**INFORME DE HITO DE CONTROL**  
**N° 11788-2023-CG/GRTA-SCC**

**“EJECUCIÓN, SUPERVISIÓN, RECEPCIÓN  
Y LIQUIDACIÓN DEL CONTRATO DE LA OBRA:  
MEJORAMIENTO DEL SERVICIO INSTITUCIONAL DE LA  
SEDE CENTRAL DEL GOBIERNO REGIONAL DE TACNA  
DEL DISTRITO DE TACNA - PROVINCIA DE TACNA,  
DEPARTAMENTO DE TACNA, CON CÓDIGO ÚNICO  
DE INVERSIONES N° 2455750”**

**HITO DE CONTROL N° 6**  
**RECEPCIÓN DE OBRA**

**Imagen n.º 1**  
**Ubicación de las claraboyas en la azotea del edificio central de la obra**

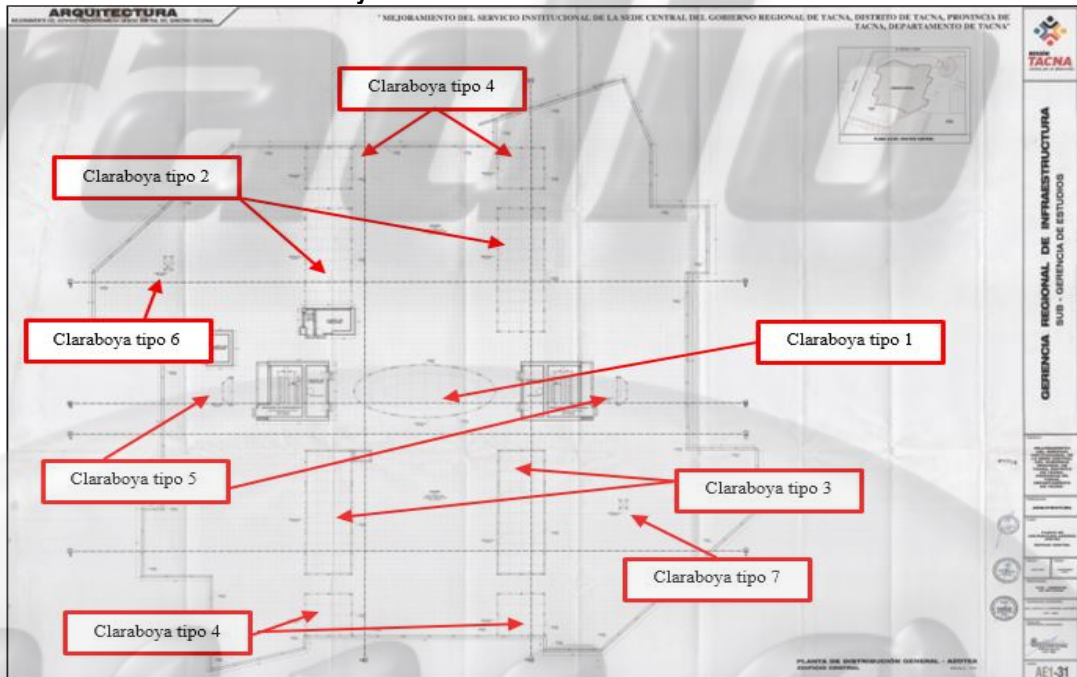
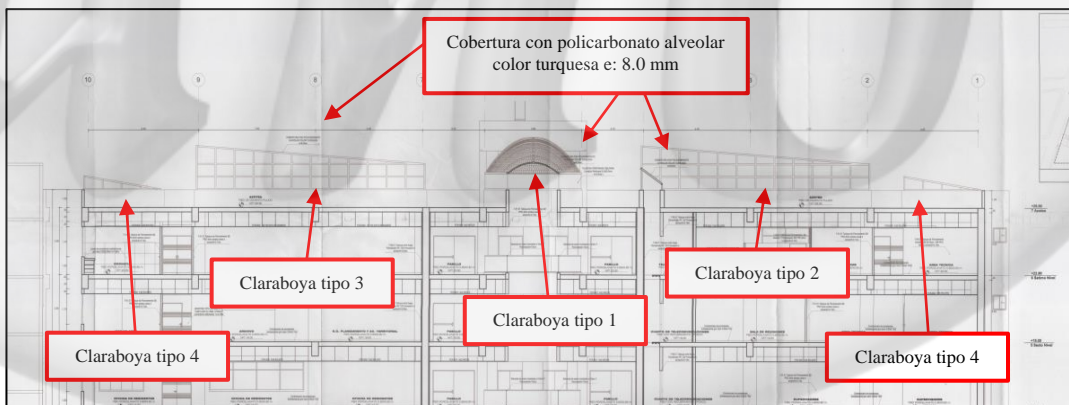
De la revisión al plano de arquitectura correspondiente a la distribución general de la azotea del edificio central del expediente técnico de la obra<sup>9</sup>, se observa que dicha obra contempló la colocación de siete tipos de coberturas ligeras<sup>10</sup> (claraboyas) en las áreas libres sin techo que consideran la colocación de una estructura metálica para soportar una cubierta de policarbonato alveolar color turquesa de 8 mm de espesor y una malla metálica galvanizada de tipo mosquitero, tal como se detalla en la siguiente imagen:

**Imagen n.º 3**  
**Deficiencias constructivas en las uniones de la claraboya tipo 1**

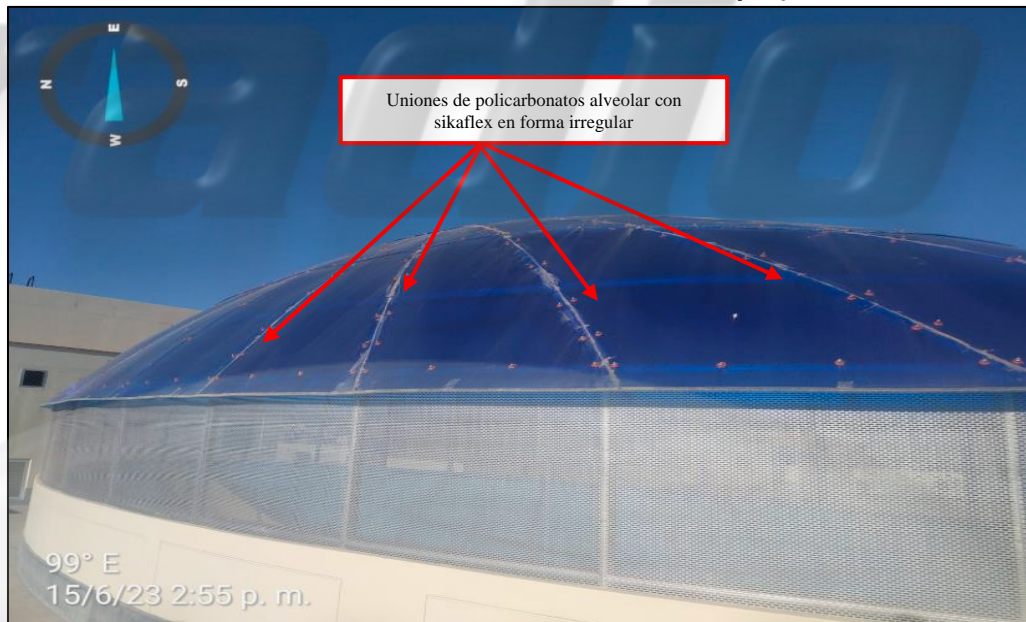
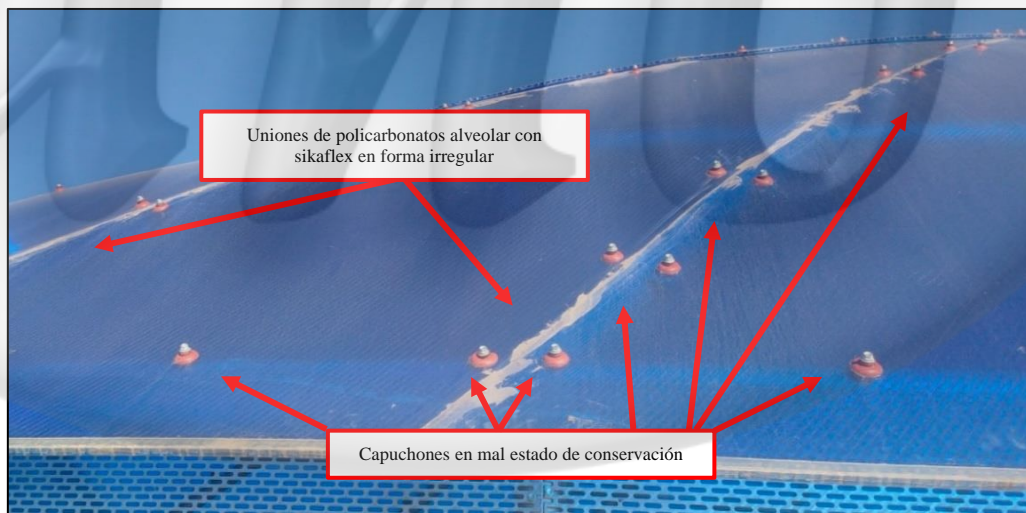
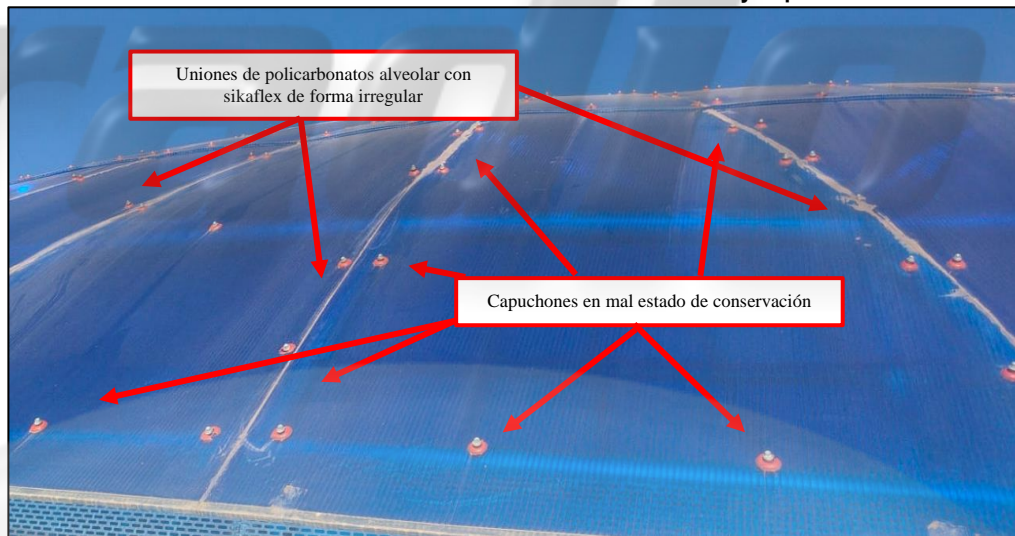
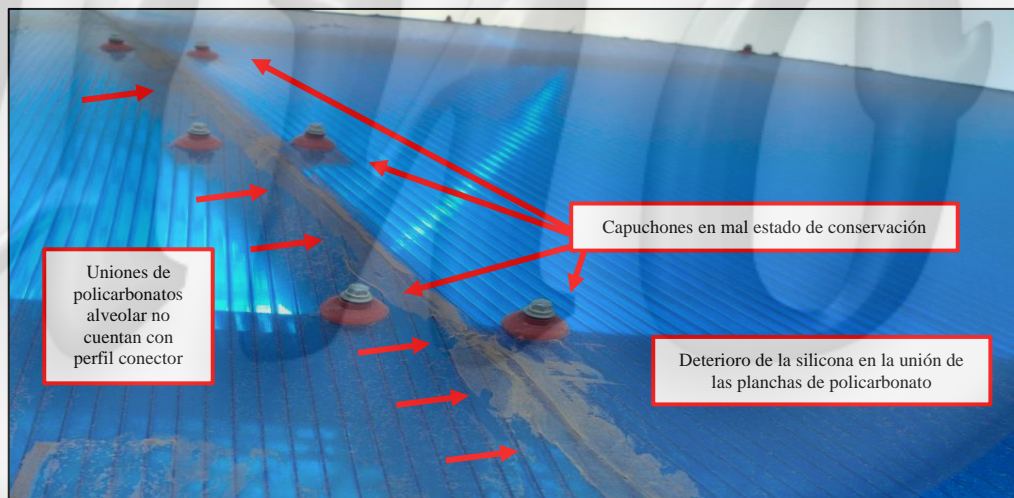
Ahora bien, de la visita de inspección a la obra realizada 9 de junio de 2023<sup>11</sup>, la comisión de control acompañados del especialista de inversiones de la Gerencia Regional de Infraestructura y técnico afín de la Oficina ejecutiva de Supervisión de la entidad, se constató deficiencias del proceso constructivo en las claraboyas de la azotea del edificio central de la obra, según el detalle siguiente: “(...) en la azotea la **claraboya no presenta cantoneras, las uniones se encuentran con sikaflex irregular**”. A continuación, se muestran las imágenes de las deficiencias constructivas encontradas en las claraboyas ubicadas en la azotea del edificio central de la obra: (Resalto y subrayado propio)

Sumado a ello, de la revisión realizada al manual de instalación de policarbonato alveolar KLAR<sup>13</sup>, se ha observado que para uniones de planchas de policarbonato cuando estas sean curvas, el procedimiento constructivo debe ser empleando el **perfil conector HCP** que tiene como principal función unir plantas de policarbonato **en instalaciones curvas**. (Subrayado y resalto propio), denotando deficiencias en la instalación de las planchas de policarbonato al ser unidas con silicona.

En tal sentido, de las imágenes antes descritas, así como las características del fabricante y la revisión del manual de instalación de policarbonato alveolar mencionado, se denota un deficiente proceso constructivo realizado en las uniones de los policarbonatos alveolar de la claraboya de tipo 1 a base de sikaflex de manera irregular, ya que dichas uniones carecen de un perfil conector que en este caso pudiese haber sido el HCP, lo que podría generar el deterioro prematuro mermando la vida útil de dicha cobertura.

Asimismo, las imágenes antes detalladas, evidencian que los capuchones se encuentran en mal estado de conservación, no cumplimiento con su finalidad de proteger los tornillos empleados para la fijación de las planchas de policarbonato de la claraboya tipo 1.

**Imagen n.º 7**  
**Deficiencias constructivas en las uniones de la claraboya tipo 1**

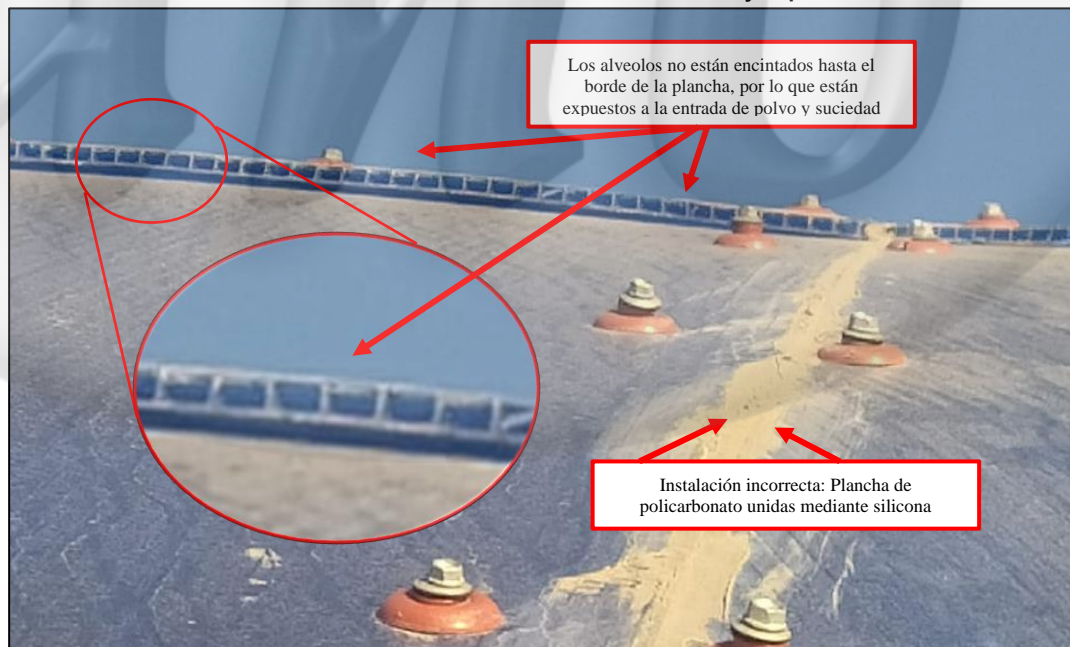
Sumado a ello, se ha observado que en dicha claraboya los alveolos de las planchas intermedias no están encintados en el borde, por lo que están expuestos a la entrada de polvo y suciedad, asimismo separación prematura de las planchas de policarbonato por encontrarse unidas con siliconado y no haber empleado un perfil conector, tal como se observa en las siguientes imágenes:

**Imagen n.º 9**  
**Claraboya tipo 1 ubicada encima del vestíbulo del edificio central de la obra**

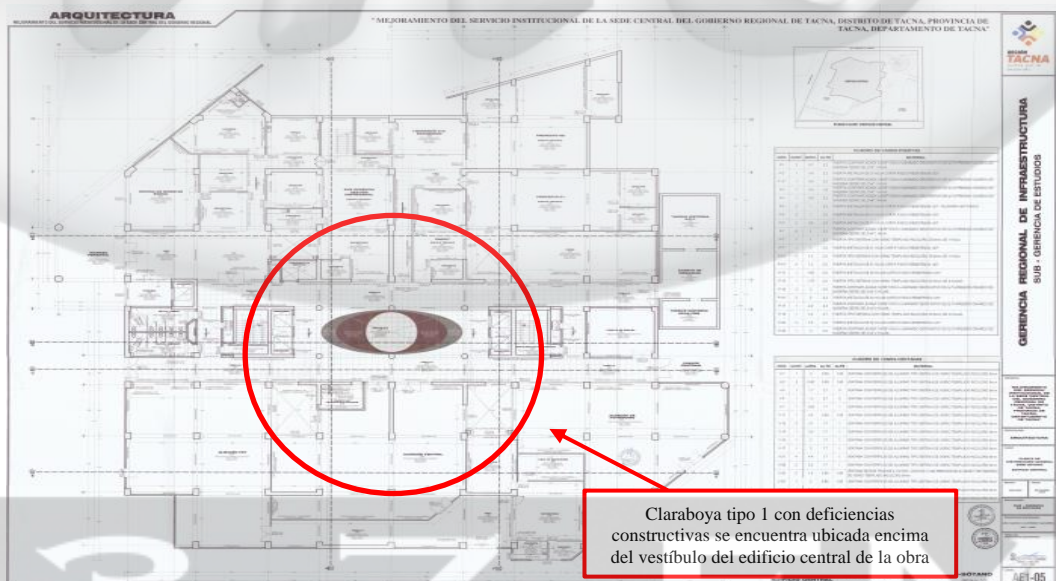
En consecuencia, el deficiente proceso constructivo seguido para la instalación del policarbonato alveolar en la claraboya tipo 1, así como el mal estado de conservación de los capuchones y la silicona de las uniones en la citada claraboya, afectarían la calidad y vida útil de dicha cobertura, así como la zona central del vestíbulo del edificio central de la obra, puesto que dicha claraboya se encuentra en vestíbulo central del citado edificio, tal como se observa en la siguiente imagen:

**Imagen n.º 12**  
**Policarbonato instalado en la claraboya tipo 2 con lamina protectora donde se observa la marca del producto**

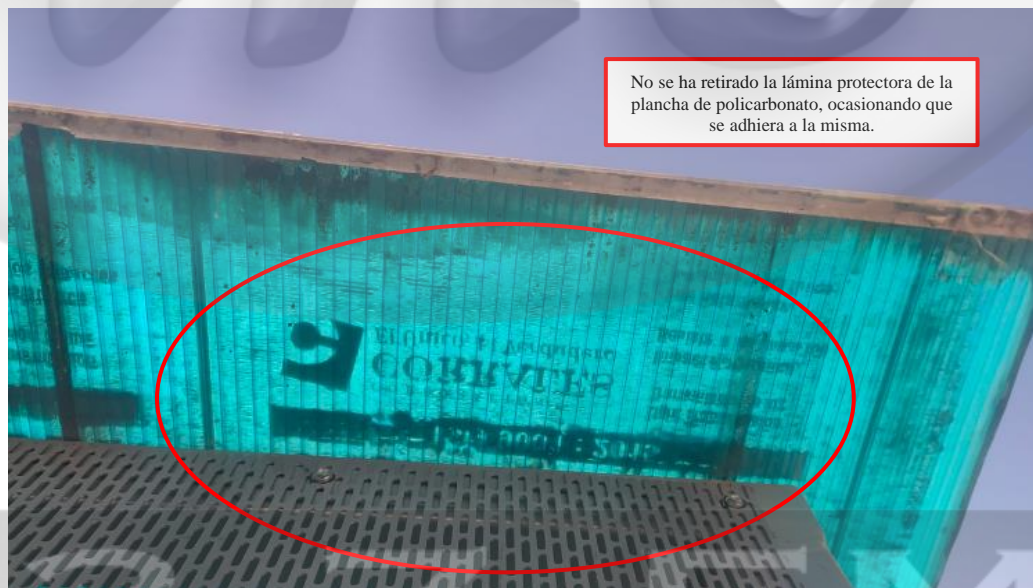
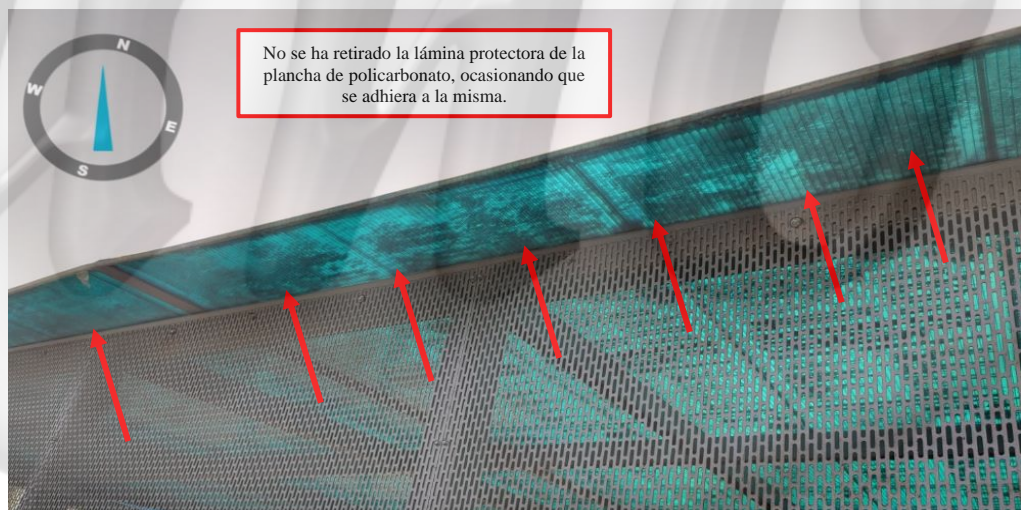
Por su parte, de la inspección a la obra realizada el 15 de junio de 2023<sup>14</sup>, la comisión de control y la especialista de arquitectura de la Oficina ejecutiva de Supervisión de la entidad, observaron adicional a lo anterior descrito, la siguiente deficiencia del proceso constructivo: “(...) en la azotea (...) respecto a la claraboya del pozo tipo 2 y 3 en la parte superior se observa (...) un plástico que indica la marca del producto (...)”, dicha observación se detalla en las siguientes imágenes: (Subrayado y resaltado propio)

En consecuencia, de las imágenes antes detalladas, se observa que dichas claraboyas aún continúan con la lámina protectora, denotando un deficiente proceso constructivo ya que no fueron retiradas durante su instalación posibilitando que se pegue y dañe las planchas de policarbonato, asimismo generando el riesgo que se merme la vida útil de las claraboyas tipo 2 y 3, según las precisiones indicadas por el fabricante del policarbonato alveolar.

**Imagen n.º 15 y 16**

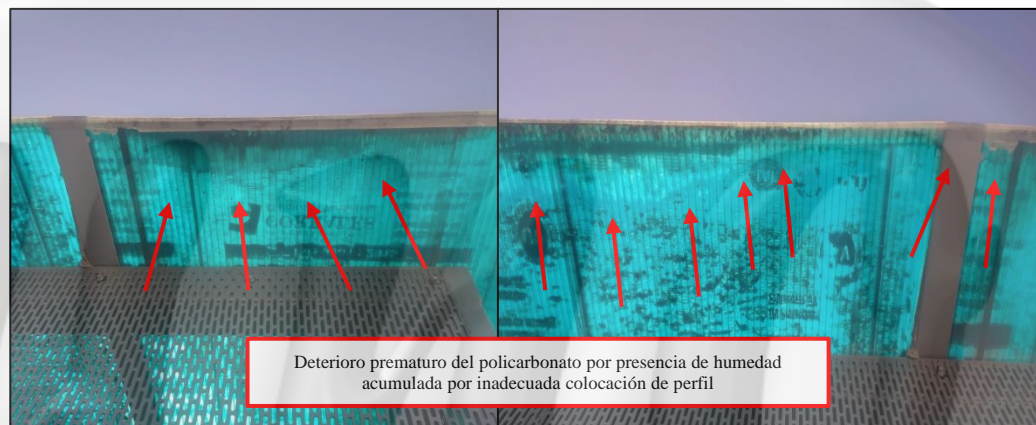
Sumado a ello, las siguientes imágenes denotan la presencia de humedad en los alveolos del policarbonato instalado en la claraboya tipo 2 que se encuentra en la azotea del edificio central de la obra, dicho humedad es consecuencia debido a que el policarbonato no tiene sus bordes abiertos<sup>16</sup> produciendo acumulación de agua, generando un deterioro prematuro de la claraboya tipo 2, lo que podría generar el riesgo que aparezcan hongos en caso no se realice su limpieza de forma oportuna:

**Deterioro prematuro en una esquina del parapeto de la cobertura Tipo 2 de la azotea del edificio central de la obra**

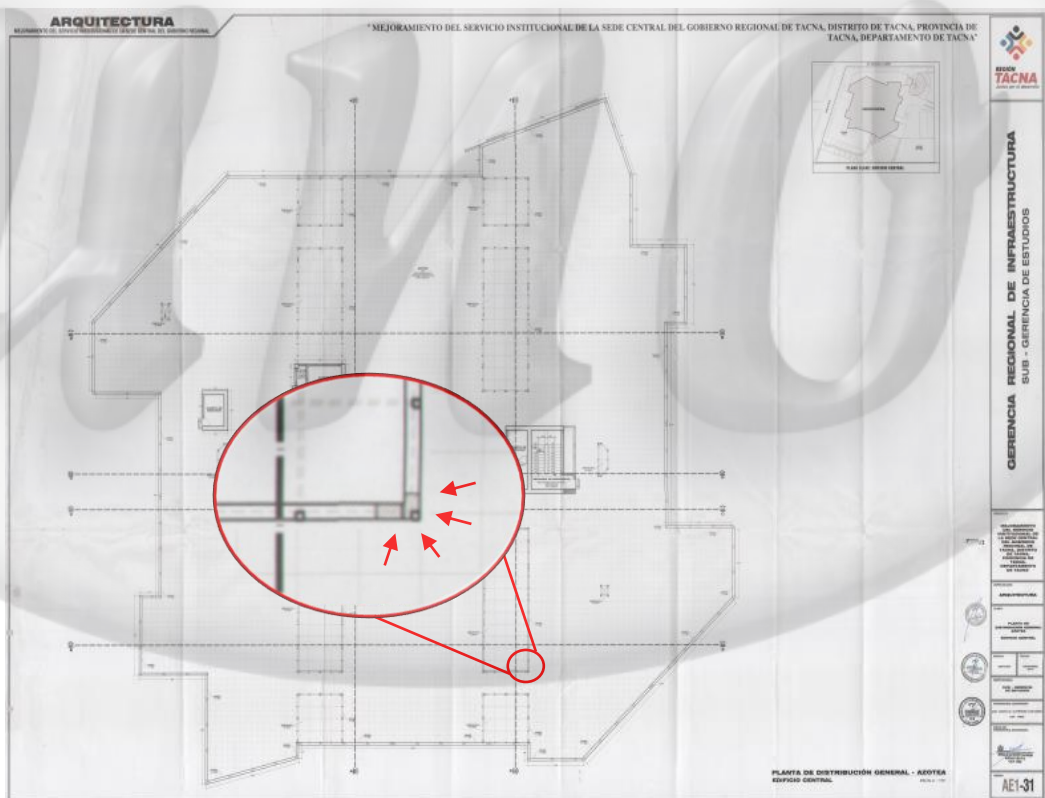
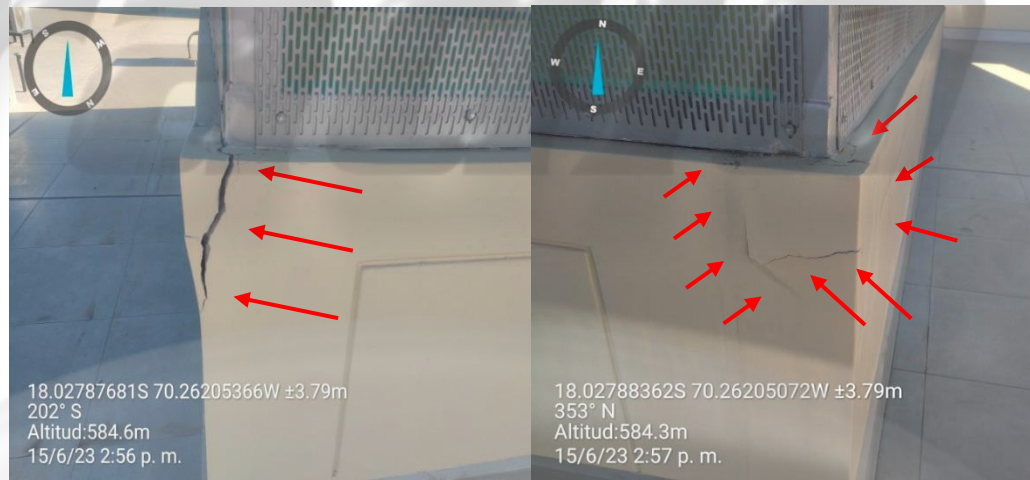
De la inspección a la obra realizada el 15 de junio de 2023<sup>17</sup>, la comisión de control y la especialista de arquitectura de la Oficina Ejecutiva de Supervisión de la entidad, observaron el siguiente deterioro prematuro de la infraestructura: "(...) en la **azotea** (...) **en el pozo T2** (...) cubierto con una claraboya **se observó la desfragmentación de una esquina de concreto** (...)". Tal como se observa en la siguiente imagen: (Subrayado y resalto propio)

Al respecto, es preciso indicar que las deficiencias descritas, no fueron advertidas durante la recepción de obra por el comité de recepción de obra. Sin embargo, es importante señalar que el artículo 26° de la norma G.030 “Derechos y Responsabilidades” del Reglamento Nacional de Edificaciones, señala que: **“El Constructor es responsable de las fallas, errores o defectos de la construcción, incluyendo las obras ejecutadas por subcontratistas y por el uso de materiales o insumos defectuosos (...)”**, asimismo, el artículo 14° de la precitada norma, señala que: **“los profesionales responsables del proyecto, son responsables de las deficiencias y errores, así como por el incumplimiento de las normas reglamentarias en que hayan incurrido en la elaboración y ejecución del proyecto”**. (Subrayado y resalto propio)
